Mémoire en réponse à la demande de complément du 5 novembre 2024

Version	Date	Remarques
1.0	16/12/24	Transmission à la Ville et DDTM/Préfecture

Cette présente note représente le mémoire en réponse à la demande de complément de la Préfecture en date du 5 novembre 2024.

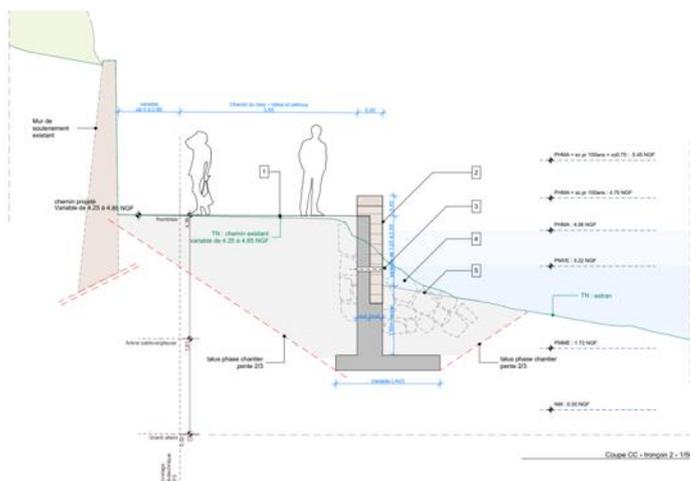
Question développée : Justificatifs permettant de s'assurer de la stabilité des talus au vu des aléas moyens de mouvement de terrain à savoir chutes de pierres et de blocs et glissement (zone orange) et de la problématique érosion de plus en plus présente sur ce secteur. Les dimensions du cheminement seront argumentées, et des propositions techniques pour diminuer ces risques seront proposées dans les secteurs non sécurisés.

Dans le cadre du dossier de demande de permis d'aménager, Le MOE à rédiger la notice PA25 concernant la prise en compte du PPR MT de Douarnenez au stade de la conception. Les éléments techniques qui répondent à la question y sont développés. Cette notice a été annexée à cette présente note :

De plus, l'impact fin des travaux sur les avoisinants seront étudiés dans le cadre de la mission géotechnique G2PRO, qui sera réalisée par l'entreprise Géotec en parallèle de la mission PRO de maîtrise d'œuvre. Dans le cadre présent, il s'agit de vérifier l'impact des travaux sur :

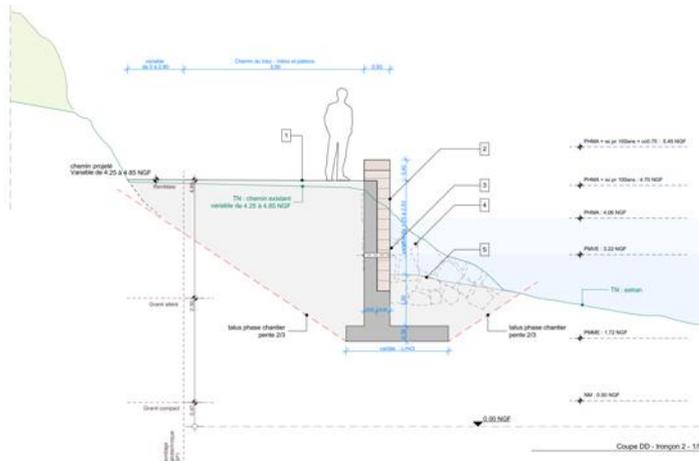
- ▷ le mur de soutènement existant situé au sud du chemin situé du tronçon T2 (voir figures ci-dessous)

En préalable de la mission G2 PRO, un sondage à la minipelle sera réalisé en pied de mur existant afin de reconnaître la fondation et visualiser sa profondeur d'assise. En fonction de la profondeur et de la nature de l'assise, un calcul de stabilité de stabilité au grand glissement pourra s'avérer ensuite nécessaire afin de vérifier l'absence d'influence des travaux sur la tenue de ce mur.

- ▷ le talus situé plus au Nord, toujours sur le tronçon T2

Pour le talus, un calcul de stabilité au grand glissement sera réalisé dans le cadre de la mission G2PRO.
